Protokoll der Sitzung des Preisgerichts

Protokoll der Sitzung des Preisgerichts - 2. Stufe

1. Preis: Projekt 03

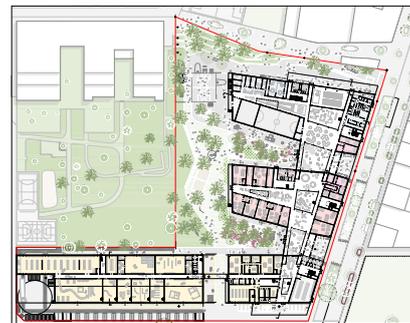
Das Projekt überzeugt grundsätzlich mit seiner differenzierten städtebaulichen Haltung. So wird die Setzung der Baumassen entlang der Edith-Piaf-Straße in direktem Bezug zur nördlich angrenzenden AHS strukturell schlüssig entwickelt. Mit der Gliederung in drei Trakte, die über einer klar ausgebildeten horizontalen Fuge des Sockels räumlich abgesetzt erscheinen, wird die Maßstäblichkeit und Körnung des Quartiers aufgenommen. Die kammartige, lediglich zweigeschoßige Erweiterung nach Westen hin bildet den Übergang zu den Freiräumen, die nach der Überarbeitung des Projekts der ersten Stufe und Verlagerung des Werkstätentrakts offen gestaltet werden können. Damit ist die Struktur der Freiräume als sinnvolle Weiterführung und Ergänzung des Areals des Bildungscampus im Westen zu verstehen.

Das Preisgericht beurteilt die städtebaulichen Qualitäten des Projekts auch in seinen Ansätzen, die übergeordneten Strukturen des Stadtteils aufzunehmen, positiv und verweist auf die Potentiale und Intentionen, die Seestadt an der Edith-Piaf-Straße nach Süden weiter zu entwickeln. In diesem Zusammenhang stellt auch die angebotene Wegeverbindung vom Hannah-Arendt-Park über die Freiflächen der Zentralberufsschule nach Süden einen positiven Beitrag dar.

2. Preis: Projekt 07

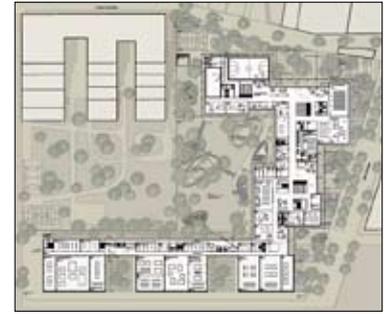
Die Barrierefreiheit ist nicht durchgängig gegeben bzw. in den Grundrissen nicht eindeutig ablesbar. Es zeigen sich diverse Konflikte zwischen allgemeinen Erschließungsflächen und der Anordnung von Verkehrsflächen für Anlieferung und Entsorgung. Die Vorgaben für die Logistik des Werkstätentrakts werden im Wesentlichen umgesetzt.

3. Preis: Projekt 05

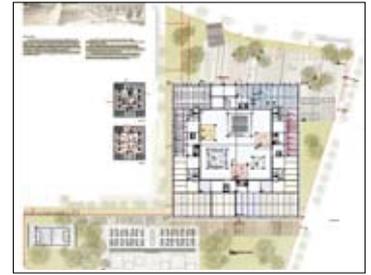
Das Raum- und Funktionsprogramm wird exakt umgesetzt. Auch die Logistik der Werkstätten, die Anlieferung und Entsorgung sind im Wesentlichen gelöst. Die Barrierefreiheit ist im Detail nicht nachgewiesen. Das Brandschutzkonzept weist hingegen einige Mängel auf. So kann der Turnsaal bei geteilter Nutzung nicht entfluchtet werden. Der Einsatz von Brandschutzvorhängen zum Schließen der Lufträume wird kritisch gesehen. Generell wären Brandabschnittslängen, die Anordnung zweiter Fluchtwege sowie teilweise die Abgrenzung von bestimmten Funktionen zu Allgemeinbereichen und die Entfluchtung der Stiegenhäuser im Erdgeschoß zu prüfen.

1. Anerkennung: Projekt 09

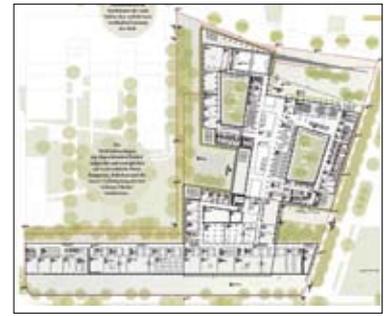
Das Projekt weist eine Reihe funktioneller Mängel auf. Auch das Brandschutzkonzept ist in dieser Hinsicht nicht eindeutig nachvollziehbar. Es fehlen beispielsweise zum Teil die zweiten baulichen Fluchtwege durch die Segmentierung der Erschließung

in den Obergeschoßen, aber auch für den Sportbereich im Untergeschoß. Aufgrund der unklaren Darstellung des Geländes sind die Erschließungslösungen, Fluchtwege, sowie die Funktionalität der Anlieferung und Entsorgung nicht oder nicht eindeutig ablesbar.
